Vår ref. 2019/642

Vedtak Junkerdal nasjonalpark - tillatelse til nye vinduer hytte Salbergvatnet - Ronny Ingvaldsen

Junkerdal nasjonalpark - søknad om nye vinduer hytte Salbergvatnet - Ronny Ingvaldsen

Figur 1. Skisse av hytten før og etter utskifting av vinduer.

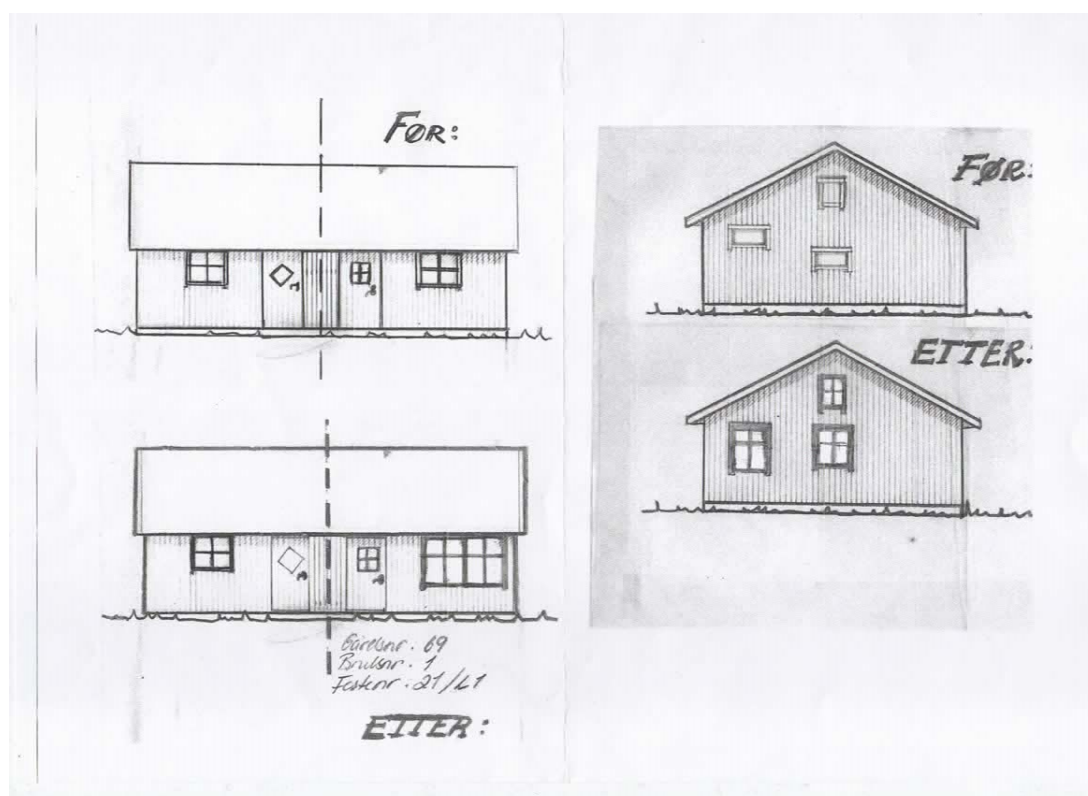
Ronny Ingvaldsen søker den 07.06.2022 om å bytte ut eksisterende vindu med nye og større vindu, samt sette inn ett nytt vindu, i sin hytte ved Salbergvatnet gnr. 69 – bnr. 1. Totalt 5 nye vindu skal settes inn, disse blir plassert i stue/kjøkken og loft. Boligen er vertikaldelt med felles tomt. Nabovarsel er utsendt og eier har innhentet godkjenning fra kommunen.

En ombygging av hytten vil kunne påvirke «et stort og tilnærmet urørt naturområde» og opplevelsen av «natur og landskap med få eller ingen inngrep» i Junkerdal nasjonalpark. Hytten ligger omtrent 700 meter fra en tursti, i et område av nasjonalparken uten andre inngrep eller hytter. I hvor stor grad større og nye vinduer på en allerede eksisterende hytte vil endre folks oppfatning av estetikken i området og dens grad av «urørt» er vanskelig å si, da dette vil være subjektive vurderinger knyttet til hver enkelt besøkende. Hytten slik den står i dag påvirker også «urørthetspreget». En så liten ombygging som omsøkt vil neppe være merkbart for turgåere i området. Fremdeles er det ganske beskjedne vindusflater på hytta, og vil fremdeles ha en tradisjonell stil med relativt små glassflater. Da dette er en vertikaldelt hytte kan det tenkes at den andre halvdelen også vil bytte vinduer. Sammen vil ikke de økte glassflatene gi noen nevneverdig endring i landskapsbildet.

- Dispensasjon gjelder kun til:
 - o Erstatte det ett vindu i vestveggen, med to vinduer
 - o Erstatte tre vinduer i røstveggen i sør med tre nye vinduer.
- De gamle vinduene skal fraktes ut av nasjonalparken.
- Bilder av fasadene skal oversendes forvaltningsmyndigheten etter endt fasadeendring.
